**Panel de Asesoramiento Independiente de BID Invest,  
Informe del IAP n.º 1, septiembre de 2018**

**Proyecto Hidroeléctrico Ituango,  
Colombia**

## **Informe n.º 1, septiembre de 2018, Proyecto Hidroeléctrico Ituango – Colombia**

**Figura n.º 2: Sección longitudinal y transversal de la GAD en la zona del colapso. De los datos de construcción (de “Análisis de taponamiento de la galería auxiliar de desviación”, mayo de 2018)**

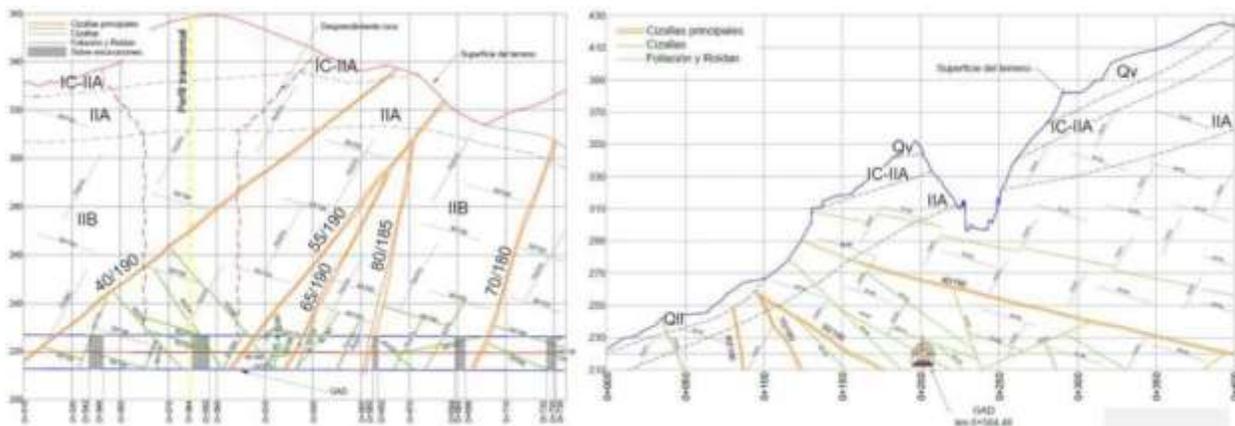
El Diseñador realizó un análisis de estabilidad de tipo cuña (estructuralmente controlado) y encontró amplios factores de seguridad ("Análisis de taponamiento de la galería auxiliar de desviación", mayo de 2018). El Diseñador consideró que el soporte instalado era capaz de sostener los bloques inestables también durante la operación.

La falla que tuvo lugar sugiere que otros elementos entraron en juego, como la ocurrencia ocasional de sobreexcavaciones, que podrían haber causado condiciones de flujo altamente turbulento. La subida y bajada del nivel del embalse también debe haber empeorado las condiciones de estabilidad subterránea.

El flujo probablemente desencadenó presiones pulsantes, penetró a través de las juntas dentro del macizo rocoso y desestabilizó las cuñas. La rugosidad de la periferia del túnel y las anomalías de la sobreexcavación pueden, de hecho, provocar subpresiones. Después del primer colapso más pequeño el 28 de abril, el principal del 30 de abril fue un desarrollo inevitable en una zona ya afectada. La presencia de una zona desgastada posiblemente gruesa sobre el túnel, posiblemente asociada con una zona de roca particularmente débil en este lugar, podría ser un factor imprevisto y la razón de la propagación del sumidero a la superficie del suelo. La figura n.º 5 muestra la localización de los eventos en el lado derecho del proyecto. El desprendimiento sobre los pozos de admisión del 26 de mayo de 2018 aún no se había desarrollado, pero ya hay grietas en esa zona.

**Figura n.º 13: El desprendimiento de tierra sobre la estructura de entrada ocurrió el 26 de mayo. Una forma cóncava del terreno cuesta arriba puede denotar la presencia de un deslizamiento anterior (fotografía desde helicóptero, 3 de agosto de 2018)**

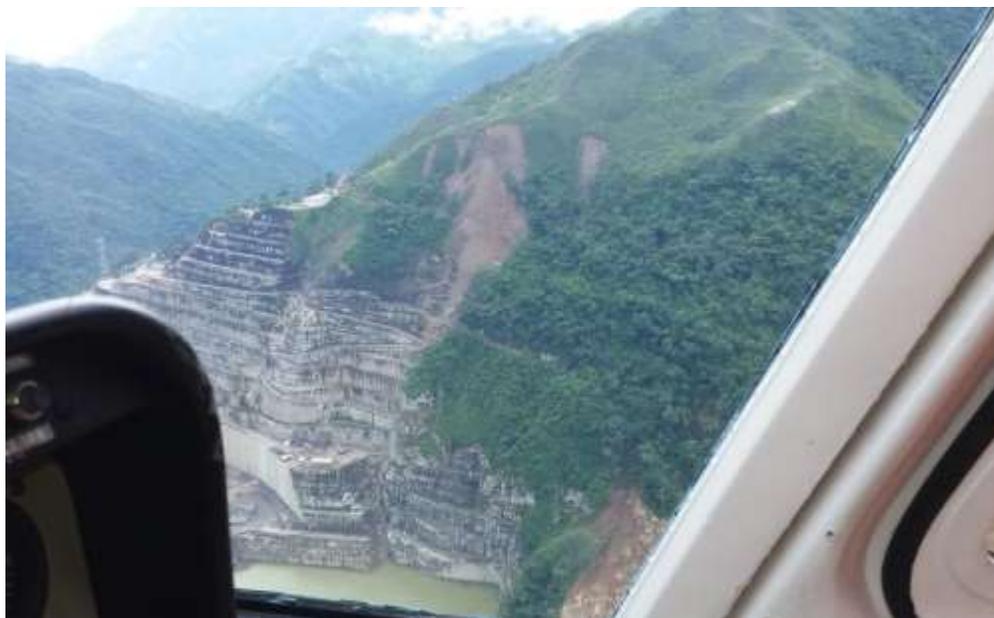
Los trabajos de protección deben tener como objetivo eliminar la mayor cantidad posible de la zona en dificultades y proceder con el proceso de destroza. El anclaje con cables se podría utilizar principalmente en la parte inferior, según corresponda. Afortunadamente, la morfología de la pendiente finaliza cuesta arriba donde la geomorfología exhibe una concavidad que probablemente puede estar asociada a un antiguo desprendimiento de tierra (consulte las figuras n.º 12 y 13).

**Figura n.º 14: Sección de los análisis del desprendimiento en “El Romerito” (Informe del Diseñador de junio de 2018, “Diagnóstico Geológico Geotécnico de la Contingencia”).**

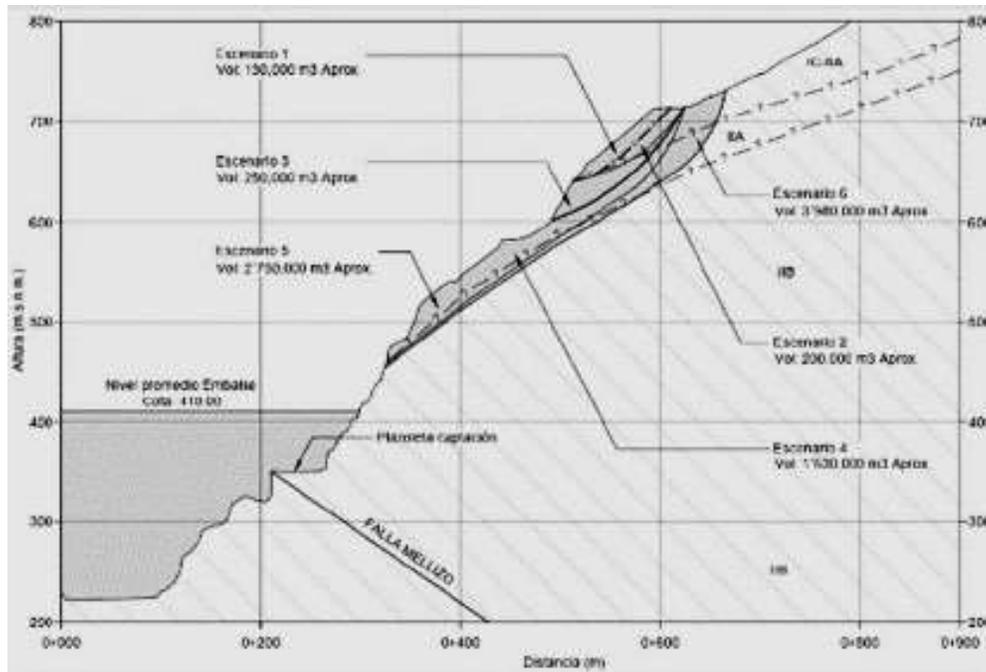
Aunque no está familiarizado con este tipo de análisis, el IAP entiende que es una estimación aproximada del alcance potencial de los movimientos de desprendimientos de tierra, que se compara cualitativamente con la evidencia de campo. Con base en esta comparación, el Diseñador considera que la posibilidad de una falla más profunda, que involucre una parte significativa del lecho rocoso erosionado, es insignificante. Esta conclusión debe validarse teniendo en cuenta el estado de equilibrio actual y los movimientos de pendientes futuros (si los hubiera). La participación de una masa más grande podría manifestarse en una etapa posterior, debido a los movimientos de fluencia y la transición gradual a la resistencia al cizallamiento residual de los materiales.

**Figura n.º 16: Estabilidad global de las cavernas y posible influencia sobre la pendiente parietal (del informe del Diseñador, “Diagnóstico Geológico y Geotécnico de la Contingencia” junio de 2018)**

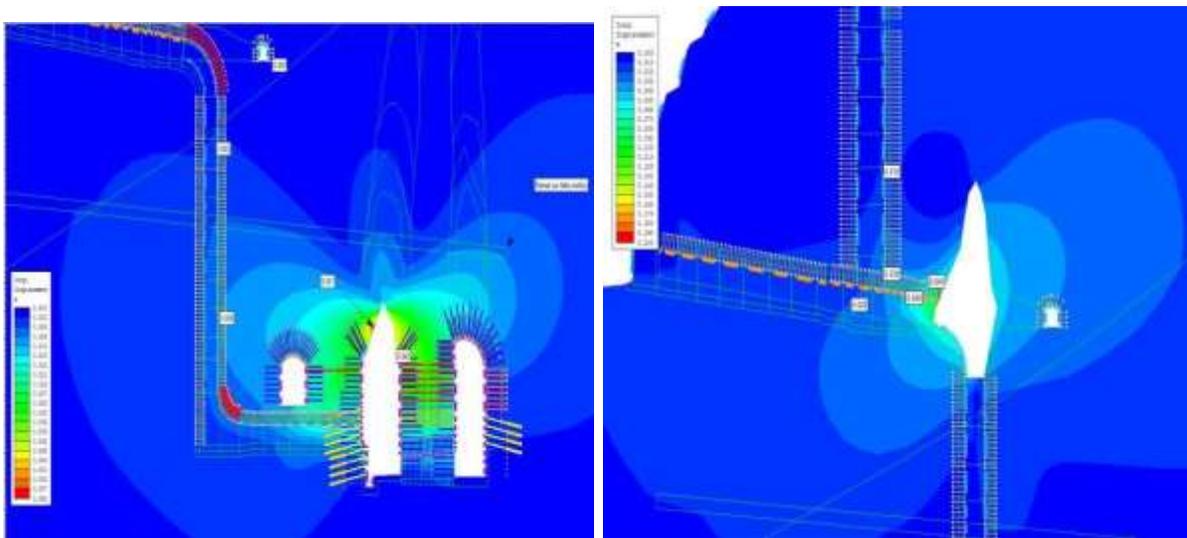
Los análisis de FEM (consulte la figura n.º 16) muestran que no es probable que algún colapso extendido afecte la estabilidad de la pendiente parietal y el túnel de acceso adyacente.

Figura n.º 17: Perforaciones exploratorias en el área del techo de la sala de máquinas

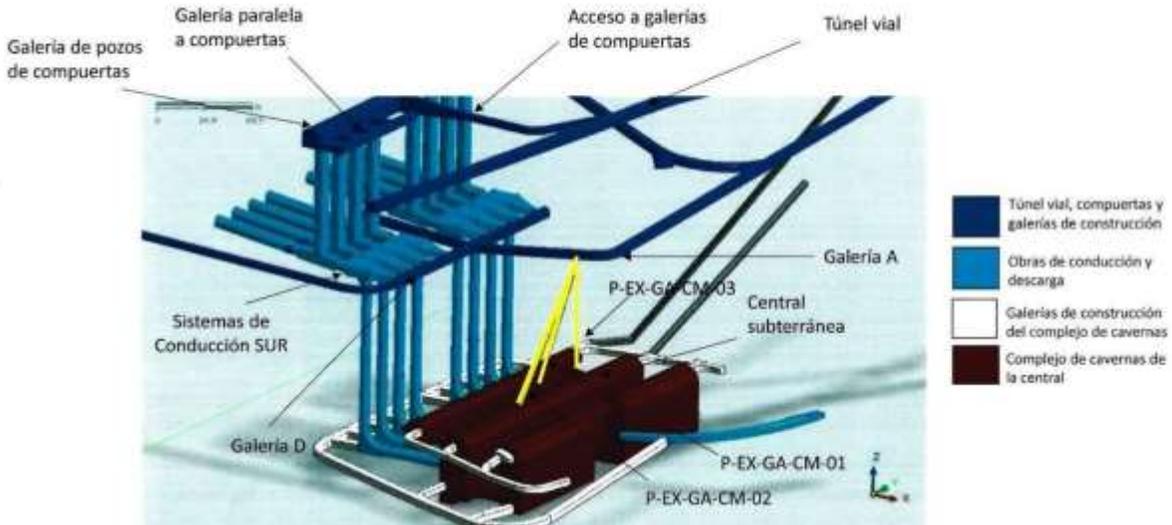
En los tres pozos, la recuperación del núcleo fue del 100 %; la RQD generalmente estuvo entre el 60 y el 70 %, con valores del 80 % en las proximidades del techo de la caverna; no se produjeron pérdidas de agua en ningún momento durante la perforación. Tales observaciones indican que el macizo rocoso sobre la caverna no ha sido afectado en el lugar investigado. Ni siquiera en la zona atravesada por la falla de Mellizo (orificio perforado 03). El orificio perforado 02 perforó el techo de la caverna y pudo obtener muestras de 20 cm de revestimiento de hormigón proyectado hasta el techo de la caverna (consulte la figura n.º 18).

Figura n.º 20: Represa con núcleo de roca Ituango - Sección típica y parámetros

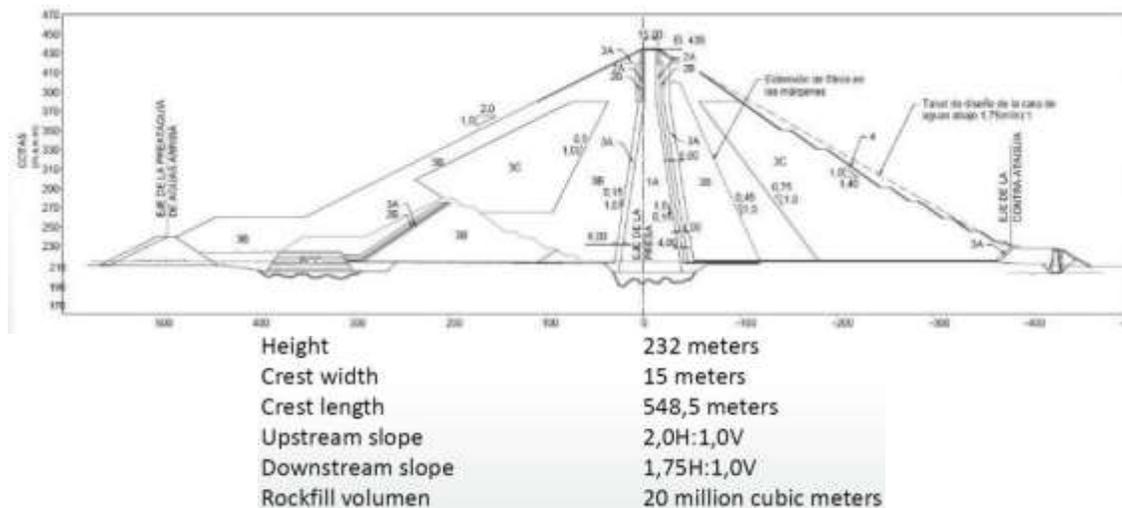
El IAP no tiene comentarios importantes sobre el diseño de la represa. Con base en los datos proporcionados, el núcleo de arcilla, la zonificación, el diseño del filtro, los materiales, el análisis estático y dinámico y la instrumentación de la represa de Ituango responden a las mejores prácticas de ingeniería en el diseño de represas.<sup>2</sup>

El IAP entiende que los comentarios realizados sobre los cimientos correctos del núcleo se abordaron adecuadamente ("Control de elaboración, revisión, verificación, aprobación y distribución de informes", 18/8/16). El IAP también está de acuerdo con las sugerencias de la Junta de Asesores (informe 12, febrero de 2017) sobre la plasticidad de la base del núcleo, el ancho de los filtros y la extensión corriente arriba de los filtros.

Figura n.º 21: Diseño prioritario del dique

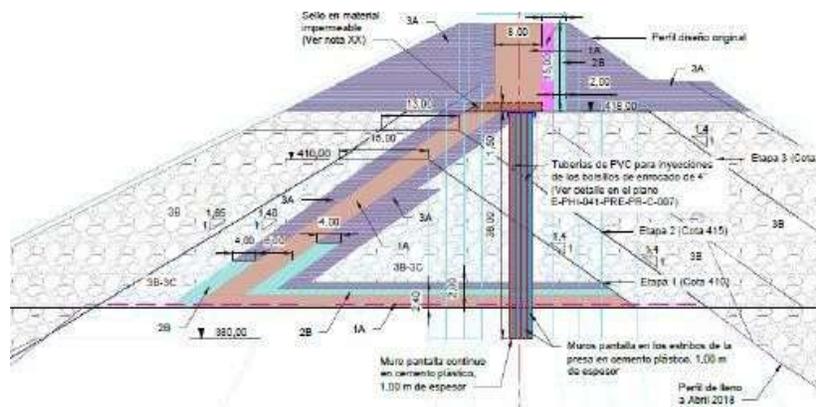
La zonificación de la represa se modificó, por encima de 385 msnm, para acelerar la elevación del dique durante la respuesta de emergencia. Se está construyendo un diafragma de plástico para mejorar la hermeticidad de la zona (consulte la figura n.º 21).

El Diseñador está investigando la estabilidad global de esa parte de la represa (Diagnóstico Geológico y Geotécnico de la Contingencia, junio de 2018).

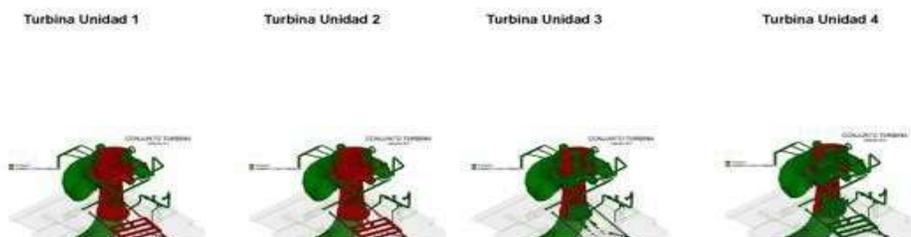
Las compuertas de entrada están diseñadas para funcionar bajo presión equilibrada. El cierre de las compuertas anulares de la turbina permite equilibrar las presiones pero, en caso de grandes fugas de los canales de agua, sería imposible lograr condiciones hidrostáticas. Por lo tanto, en caso de colapso en cualquier parte del sistema de entrada que provoque un flujo incontrolado de agua, no será posible detener dicho flujo. Teniendo en cuenta el cabezal de la planta y el hecho de que la mayoría de las tuberías forzadas no están revestidas de acero, existe el riesgo de que las debilidades del macizo rocoso, posiblemente afectadas por la descarga de emergencia, puedan iniciar posibles mecanismos de falla. El IAP recomienda que dicho evento se examine en el taller de PFMA propuesto (consulte el párrafo 4.1), y que la extensión del revestimiento de acero de los canales de agua se reconsidere según corresponda. En cualquier caso, el Plan de Preparación para Emergencias del Proyecto debe incluir un procedimiento para enfrentar la situación descrita anteriormente.

Hydro Mechanical Equipment	Progress of installation and testing	Remarks
<b>Intake Gates</b> Height Sliding Gates, 5.03 x 6.87 m, with stoplogs Operation: oleodynamic servomotors	The area had limited access due to incumbent landslide. Gates were lowered using mobile crane. Installation of servomotors and rods.	Gates close under balanced pressure conditions
<b>Diversion gates</b> Two wheel gates, 9 m x 18 m	Currently not accessible and most probably not utilized in the future	
<b>Bottom Outlet gates</b>	Currently not accessible and most probably not utilized in the future

**Figura n.º 29: Perfil del delta de sedimentos para los periodos de 25, 50 y 100 años de operación del embalse**

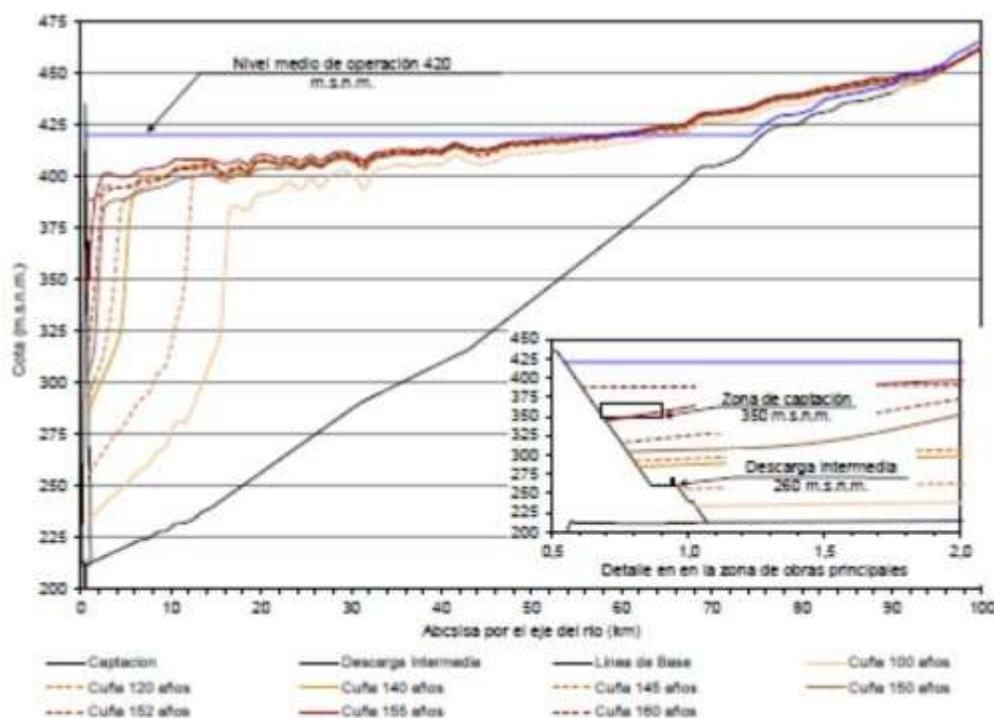
Las conclusiones del Diseñador son que los sedimentos gruesos del delta podrían alcanzar las entradas de potencia después de 150 años de operación de la planta, o 75 años en caso de que se duplique la producción de sedimentos.

Figura n.º 30: Sedimentación del embalse – Caso Ituango

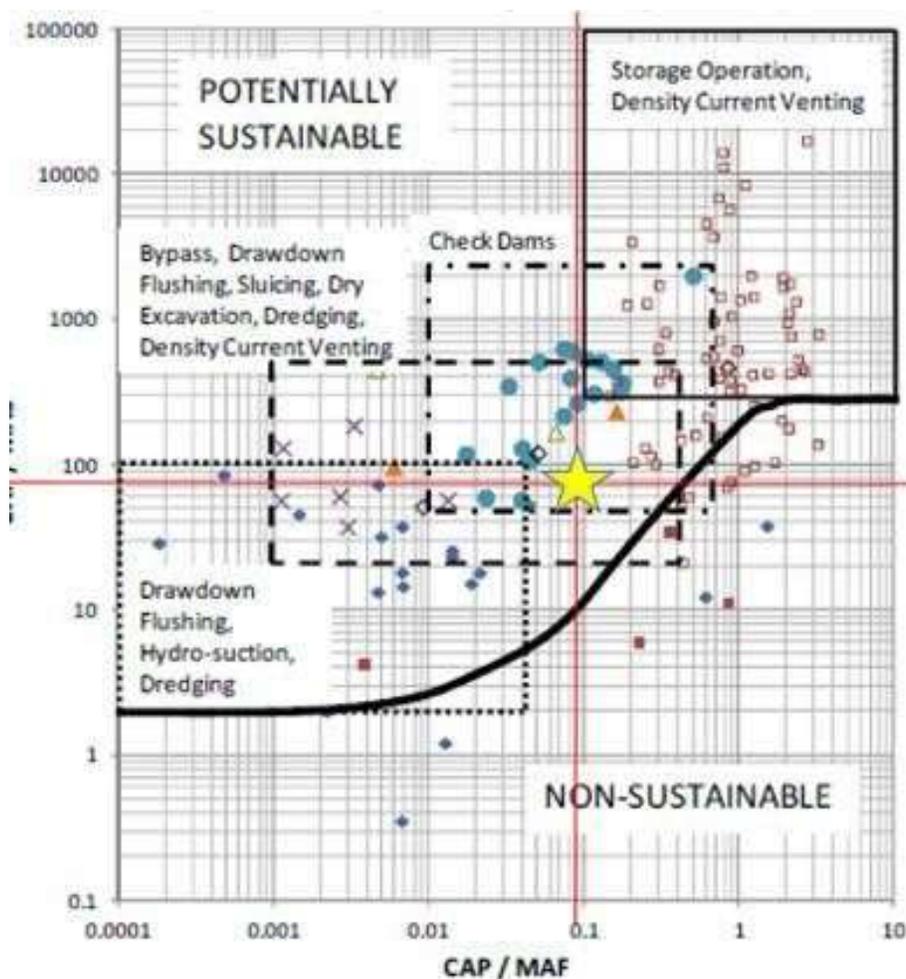
Una relación CAP/MAF inferior a 0,2 indica un embalse hidrológicamente pequeño. La relación CAP/MAS proporciona una estimación aproximada de la vida útil del embalse, sin tener en cuenta la eficiencia de la trampa del embalse. Teniendo en cuenta la eficiencia de la trampa, la vida media del embalse podría ser del orden de 50 a 60 años.
